Reykjavík, 16. júlí 2025
USK25050497

Ártúnshöfði svæði 1: Reitir 9B og 9C – Fyrirspurn til skipulagsfulltrúa

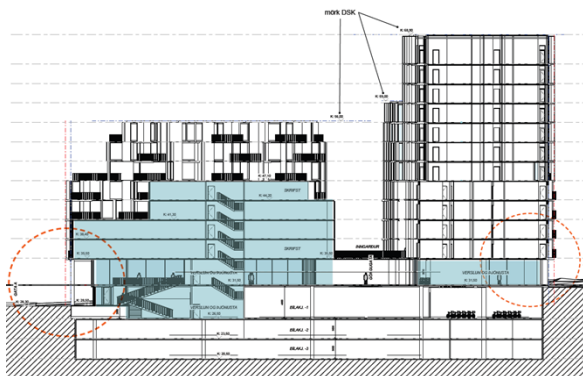
Fyrir framan Reiti 9B og 9C bunga lóðarmörkin út til suðurs að Stórhöfða en gerður er fyrirvari á að skoða þarf nánar rýmisþörf og legu borgarlínuþversniðs meðfram lóðunum til þess að meta það hvort stígar þurfi að liggja innan lóðar á þessum stað. Lóðarhafi er meðvitaður um þetta og verður þetta skoðað með borgarlínuteymi og skipulagsfulltrúa.
